**Паспорт доступности
объекта социальной инфраструктуры
(ОСИ)**

**АКТ ОБСЛЕДОВАНИЯ
 объекта социальной инфраструктуры
 К ПАСПОРТУ ДОСТУПНОСТИ ОСИ**

1.1. Наименование (вид) объекта: Муниципальное общеобразовательное учреждение «Ёдвинская средняя общеобразовательная школа»

Фото № 7, дорога в школу

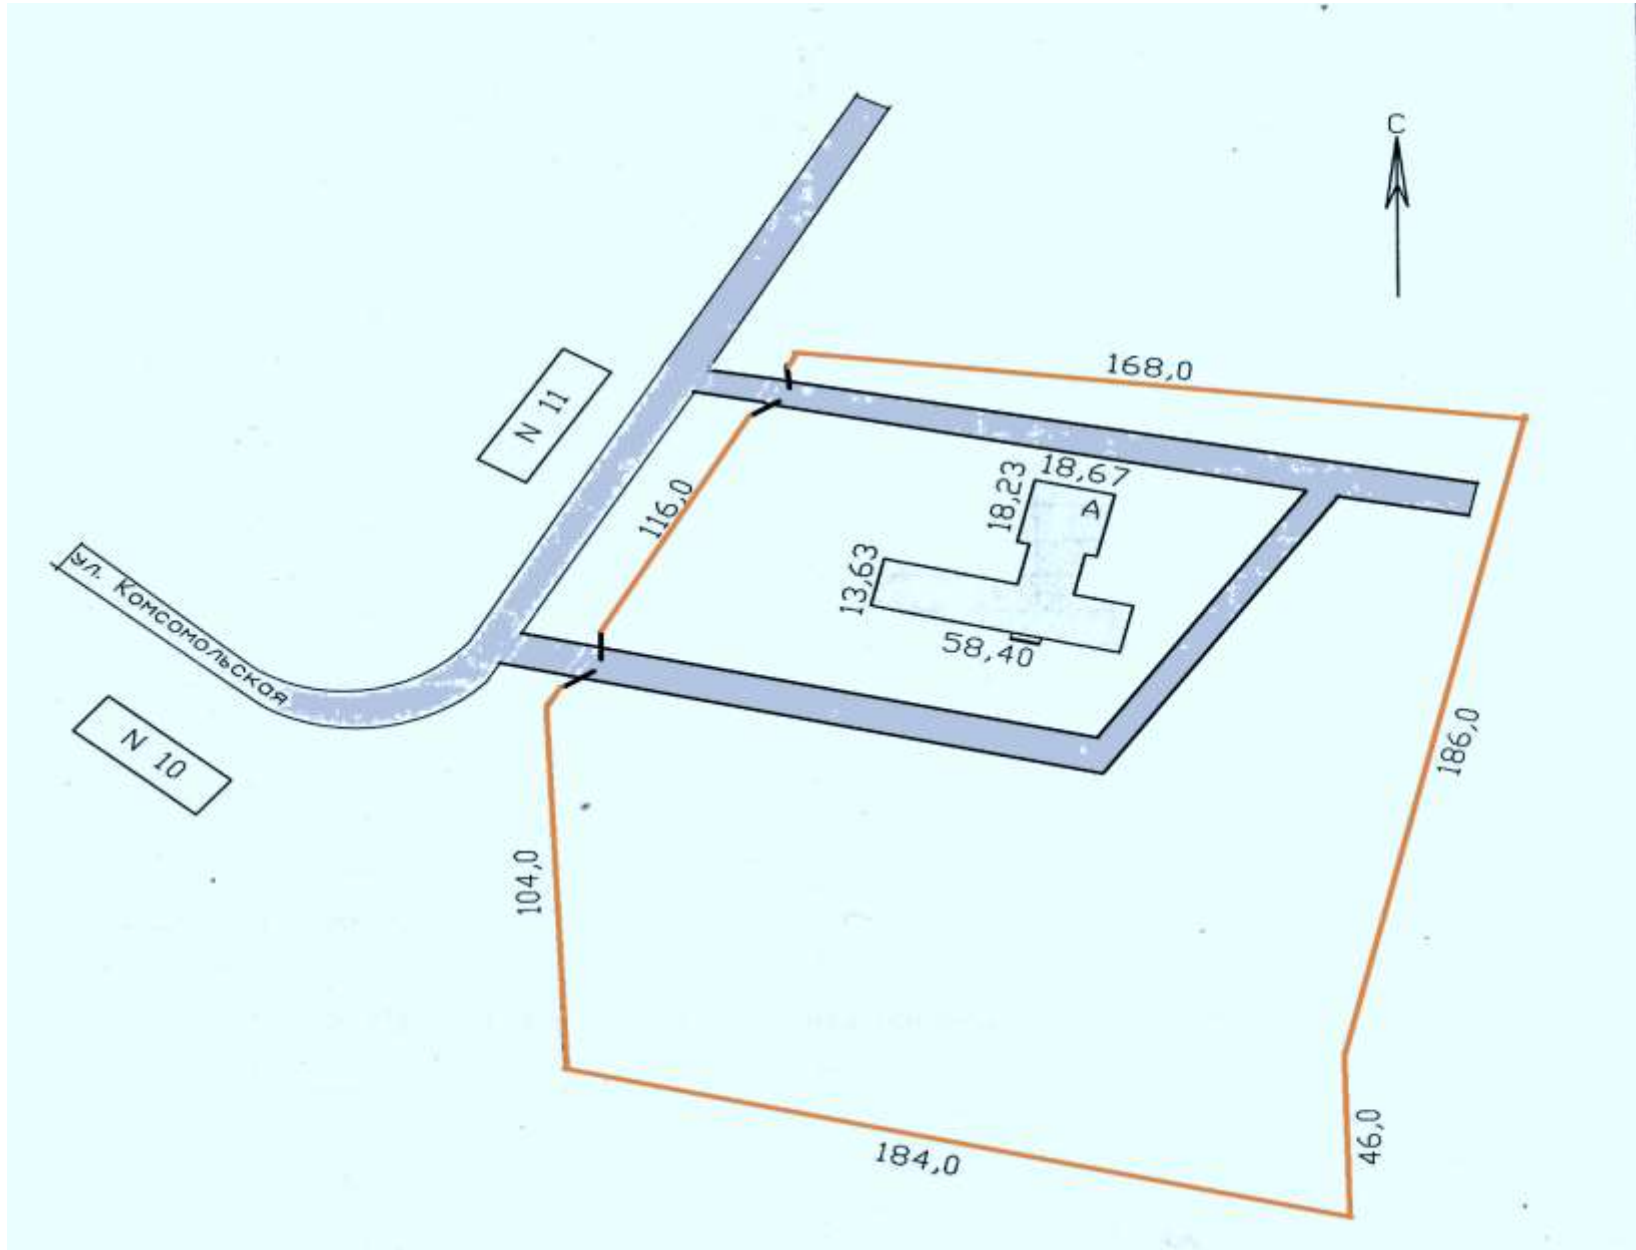
<p>- в зимний период недостаточно хорошо производится очистка посадочной и остановочной площадки общественного транспорта.</p> <p>Пути движения от остановки</p> <ul style="list-style-type: none"> - на пути движения нерегулируемый пешеходный переход; - на пути движения отсутствуют бордюры; - присутствуют люки не выделенные контрастом; - ширина пути движения не соответствует норме; - так же по пути движения отсутствует выделенная пешеходная зона вдоль дороги; - нарушена целостность дорожного покрытия по пути встречаются ямы и выбоины; - отсутствует навигация по пути движения к ОСИ. 	<p>следования к ОСИ (Методическое пособие по созданию системы дорожных указателей к объектам культурного наследия и иных носителей информации, 2013г.);</p> <ul style="list-style-type: none"> - выделить пешеходную зону вдоль проезжей части; - восстановить целостность покрытия (выбоины, трещинки, скосы) путей движения до ОСИ; - выделить люки контрастным цветом; - в местах пересечения пешеходных и транспортных путей, имеющих перепад высот более 0,015 м, пешеходные пути обустраивают съездами с двух сторон проезжей части или искусственными неровностями по всей ширине проезжей части. На переходе через проезжую часть должны быть установлены бордюрные съезды шириной не менее 1,5 м, которые не должны выступать на проезжую часть СП 59.13330.2016 п. 5.1.5; - на пути движения к объекту выделить пешеходную зону вдоль дороги и оборудовать регулируемый пешеходный переход; - ширина пешеходного пути с учетом встречного движения инвалидов на креслах-колясках должна быть не менее 2,0 м. В условиях сложившейся застройки в затесненных местах допускается в пределах прямой видимости снижать ширину пешеходного пути движения до 1,2 м. При этом следует устраивать не более чем через каждые 25 м горизонтальные площадки (карманы) размером не менее 2,0x1,8 м для обеспечения возможности разъезда инвалидов на креслах-колясках СП 59.13330.2016 п. 5.1.7; - продольный уклон путей движения, по которому

<p>возможен проезд инвалидов на креслах-колясках, не должен превышать 5%, поперечный - 2%. СП 59.13330.2016 п. 5.1.7;</p> <p>- в местах изменения высот поверхностей пешеходных путей их выполняют плавным понижением с уклоном не более 1:20 (5%) или обустраивают съездами СП 59.13330.2016 п. 5.1.8;</p> <p>- при устройстве съездов их продольный уклон должен быть не более 1:20 (5%), около здания - не более 1:12 (8%), а в местах, характеризующихся стесненными условиями, - не более 1:10 на протяжении не более 1,0 м. СП 59.13330.2016 п. 5.1.8;</p> <p>- перепад высот между нижней гранью съезда и проезжей частью не должен превышать 0,015 м. СП 59.13330.2016 п. 5.1.8;</p> <p>- дренажные решетки следует размещать вне зоны движения пешеходов. Если дренажные решетки размещаются на путях движения МГН, то ребра решеток должны располагаться перпендикулярно направлению движения и находиться на одном уровне с поверхностью. Ширина просветов их ячеек не должна превышать 0,013 м, а длина - 0,015 м. Предпочтительно применение решеток с ромбовидными или квадратными ячейками. Диаметр круглых ячеек не должен превышать 0,018 м. СП 59.13330.2016 п. 5.1.8;</p> <p>- проводить обязательный инструктаж водителей общественного транспорта по правилам посадки и высадки пассажиров в т.ч. МГН и инвалидов на остановочных пунктах (высадка и посадка строго на определенном расстоянии от посадочной площадки</p>

- восстановить целостность покрытия путей движения, выбрать оптимальные пути движения до входа на объект, устранить перепады высоты или оборудовать их в соответствии с требованиями СП 59.13330.2016;

№ 40, эвакуационный путь, 1 этаж

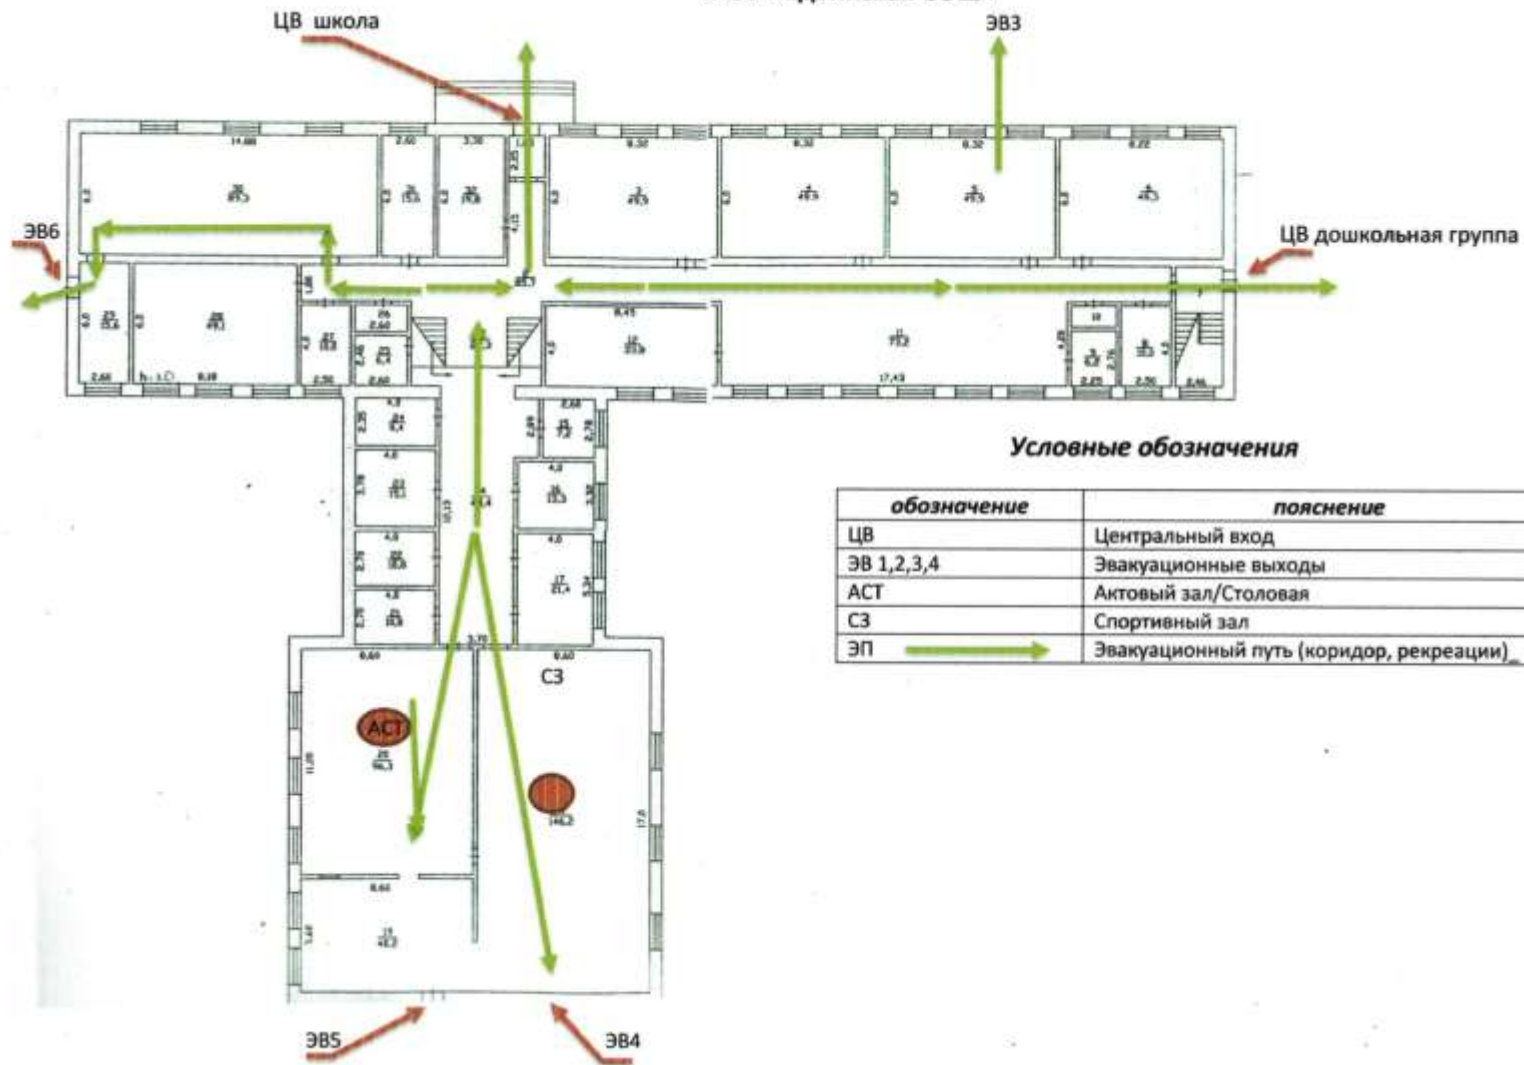
<p>ступеней каждого марша эвакуационных лестниц в общественных и производственных зданиях и сооружениях, доступных МГН, должны быть нанесены контрастные или контрастные фотолюминесцентные полосы в соответствии с требованиями п. 6.2.8.</p> <p>Поручни лестниц на путях эвакуации в общественных зданиях и сооружениях должны контрастировать с окружающей средой. В условиях темноты они должны иметь яркий контраст за счет применения фотолюминесцентных материалов либо источников искусственной подсветки СП 59.13330.2016 п. 6.2.29;</p> <p>Разместить на стенах путей эвакуации тактильные знаки контрастного цвета указывающие направление к эвакуационному выходу в соответствии с ГОСТ Р 12.4.026</p> <p>Подключить к существующей визуальной системе оповещения о пожаре (световые сигнализаторы «ВЫХОД») дублирующую световую сигнализацию (сигнальные лампы). При размещении сигнальных ламп учесть, чтобы сигнал был виден из любой точки коридора, а также дублировался в туалете.</p>

<p>могут находиться до их спасения пожарными подразделениями СП 59.13330.2016 п. 6.2.25.</p> <p>Каждая безопасная зона здания или сооружения должна быть оснащена необходимыми приспособлениями и оборудованием для пребывания МГН, аварийным освещением, устройством двусторонней речевой и/или видеосвязи с диспетчерской, помещением пожарного поста или помещением с персоналом, ведущим круглосуточное дежурство. СП 59.13330.2016 п. 6.2.28.</p> <p>Назначить приказом сотрудников ответственных за организацию ситуационной помощи с разработкой должностных инструкций, с проведением обучения правилам оказания ситуационной помощи и инструктажей со всеми сотрудниками.</p>	
--	--	--	--	--	--	--	--
